Shearwater Petrel 2/Perdix/Perdix AI/NERD 2/ Peregrine – Firmware-Versionshinweise

VERSION 87 01.11.2021

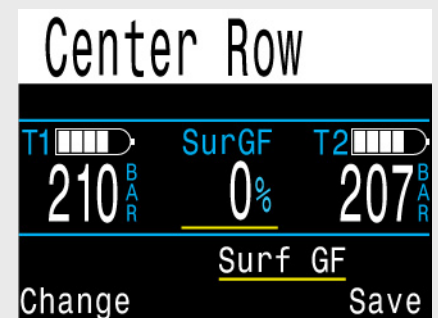
NEU Vorschauen der Tec-Anzeige der mittleren Zeile wurden hinzugefügt, um die Anzeigekonfiguration zu vereinfachen.

Außerdem stehen mehr Optionen für die mittlere Position in den Tec-Modi zur Verfügung.

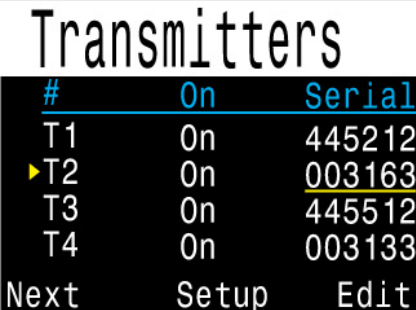
NEU (Perdix AI und NERD 2) Nun werden bis zu vier Flaschen durch drahtlose Luftintegration (AI) unterstützt. Shearwater empfiehlt die Nutzung eines Swift Senders, wenn mehr als zwei Sender verwendet werden, um Konflikte auf den Kommunikationskanälen zu vermeiden.

Das Konfigurationsmenü für die AI wurde neu angeordnet, um die Konfiguration von vier Sendern zu ermöglichen.

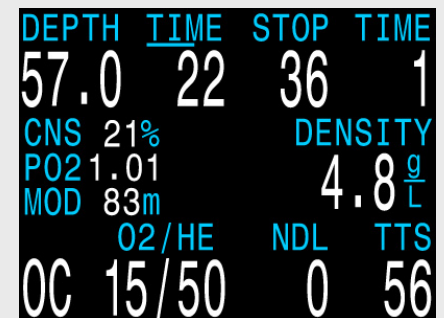
NEU Nun steht eine Gasdichteanzeige zur Verfügung.

Sie wird nur auf dem konfigurierbaren Hauptbildschirm angezeigt. Die Einheit der Gasdichte ist g/l.

Tauchen mit geschlossenem Kreislauf:
Die Gasdichte färbt sich bei 5,2 g/l gelb und bei 6,3 g/l rot. Es werden keine weiteren Warnungen generiert.

Tauchen mit offenem Kreislauf:
Die Gasdichte färbt sich bei 6,3 g/l gelb. Es werden keine weiteren Warnungen generiert.

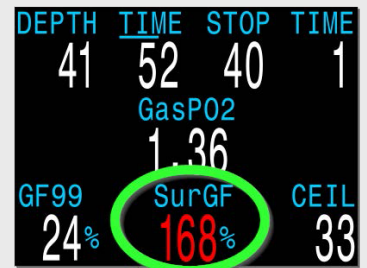
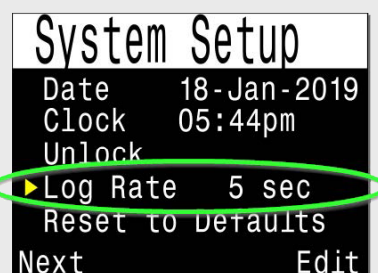
Anzeige „OberflGF“ hinzugefügt. Diese Anzeige zeigt den Gradient Factor, der gälte, wenn Sie sofort an die Oberfläche auftauchen würden. Dieser unterscheidet sich vom GF99, bei dem es sich um den Gradient Factor in der aktuellen Tiefe handelt. Die Anzeige ist wie folgt verfügbar:

Die Protokollierungsrate kann auf 2, 5 oder 10 Sekunden eingestellt werden (zuvor waren es immer 10 Sekunden). Beachten Sie, dass Protokoll-Downloads bei einer schnelleren Protokollierungsrate etwas länger dauern könnten, da mehr Daten erfasst werden. Außerdem können auch weniger Protokolle gespeichert werden, bis eine Überschreibung erfolgt. Beispielsweise werden mit einer Protokollierungsrate von 10 Sekunden 1.000 Stunden gespeichert. Bei einer Rate von 2 Sekunden sind es nur 200 Stunden.

„OberflGF“ ist der Gradient Factor, der gälte, wenn Sie sofort an die Oberfläche auftauchen würden.

Die Protokollierungsrate kann auf 2, 5 oder 10 Sekunden eingestellt werden.

Neue Dekompressionsoptionen im OC Rec-Modus

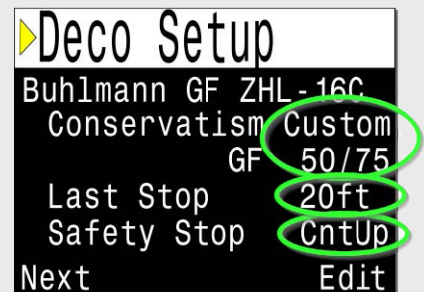
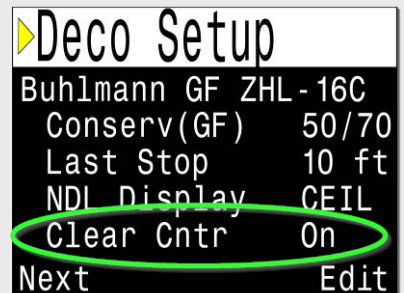
Der Benutzer kann nun benutzerdefinierte Gradient Factors im OC Rec-Modus einstellen. Zuvor standen im OC Rec-Modus nur feste Werte zur Verfügung.

Der Benutzer kann nun eine Tiefe von 6 m für den letzten Stopp im OC Rec-Modus auswählen. Zuvor fand der letzte Stopp im OC Rec-Modus immer bei 3 m statt.

Der Zähler „Dekompression beendet“ beginnt nach Dekompressionsende mit dem Zählen.

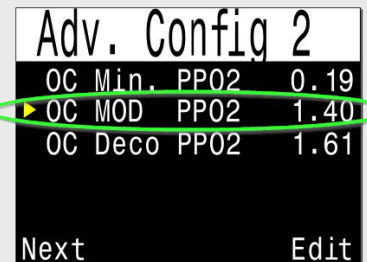
Die Option für den maximalen PO_2 im offenen Kreislauf wurde nun entfernt und durch die Einstellung „OC MOD PPO2“ (PO_2 für max. OC-Tiefe) ersetzt. Die Einstellung für die maximale Tauchtiefe gilt nur für die Tauchphase in maximaler Tiefe. Der Tauchcomputer wechselt automatisch zum Grenzwert „OC Deco PPO2“ (PO_2 in OC-Deko), wenn sich der Taucher 7,5 m von einem erforderlichen Dekompressionsstopp entfernt befindet. Der Grenzwert „OC Deco PPO2“ (PO_2 in OC-Deko) legt außerdem fest, wo die vorhergesagten Dekompressionsgaswechsel erfolgen. Wenn das aktuelle Gas einen Sauerstoffanteil von 80 % oder mehr enthält, wird ebenso der Dekompressionsgrenzwert verwendet, da das Gas als Dekompressionsgas angesehen wird.

Nach der Aktualisierung wird der Wert für „OC MOD PPO2“ (PO_2 für max. OC-Tiefe) auf 1,4 ATA geändert. Der Wert für „OC Deco PPO2“ (PO_2 in OC-Deko) bleibt unverändert. Die Standardwerte lauten wie folgt:

Die Option „OC MOD PPO2“ (PO_2 für max. OC-Tiefe) ersetzt die Option für den maximalen PO_2 im offenen Kreislauf mit einem anderen Verhalten. Bitte lesen Sie die Beschreibung links!

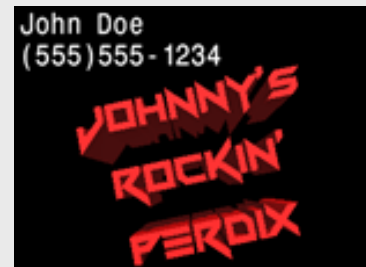
Für den Startbildschirm des Perdix kann ein benutzerdefiniertes Bild verwendet werden. Die Bildgröße muss 320 x 240 Pixel betragen. Zum Hochladen von Bildern ist die Shearwater Desktop-Version 2.5.4 oder höher erforderlich.

Dem Perdix kann ein benutzerdefiniertes Startbild hinzugefügt werden.

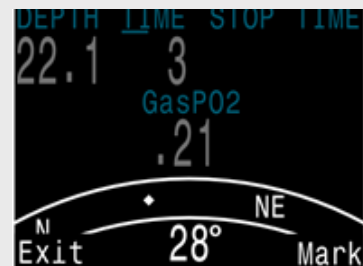
Das Menü der Kompasspeilungsmarkierung wurde verschoben, um die Tastenbetätigungen zu verringern. Der Kompass kann nun ebenfalls während der Peilung angezeigt werden. Betrieb: Während der Anzeige des Kompasses wird durch das Betätigen der linken Taste das Menü „Exit/Mark“ (Schließen/Markieren) aufgerufen. Mithilfe der rechten Taste erfolgt die Kompasspeilung, mithilfe der linken Taste wird der Bildschirm geschlossen und das Hauptmenü aufgerufen. Zuvor musste für die Kompasspeilung in die regulären Menüs gewechselt werden.

Der Befehl zur Peilungsmarkierung erfordert nun weniger Tastenbetätigungen.

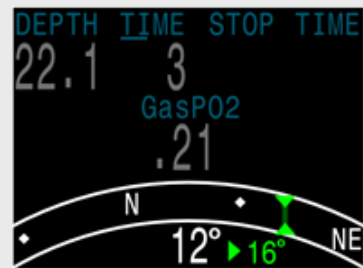
Bei der Markierung einer Peilung wird nun der Abweichungswinkel zwischen der aktuellen Peilung und der markierten Peilung angezeigt. Dies ist bei Navigationsmustern hilfreich. Ein Rechteckmuster erfordert beispielsweise Richtungsänderungen in 90°-Intervallen, während bei einem Dreiecksmuster Richtungsänderungen in 120°-Intervallen nötig sind.

Nun wird die Abweichung zwischen der aktuellen und markierten Peilung angezeigt (in diesem Beispiel 16°).

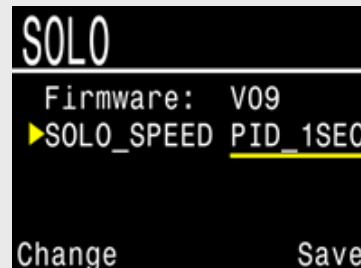
Bei der SOLO-Karte (Solenoid- und Sauerstoffcontroller) kann z. B. die Einstellung „Solenoid Speed“ (Solenoidgeschwindigkeit) angepasst werden. Öffnen Sie beim Petrel die Seite „Bus Devices“ (Busgeräte), um auf die Peripheriekarten zuzugreifen. Hier angezeigte Einstellungen können auf dem Peripheriegerät gespeichert werden.

Wählen Sie auf der Seite „Bus Devices“ (Busgeräte) die Option „View“ (Anzeigen) aus, um weitere Informationen und Einstellungen anzuzeigen.
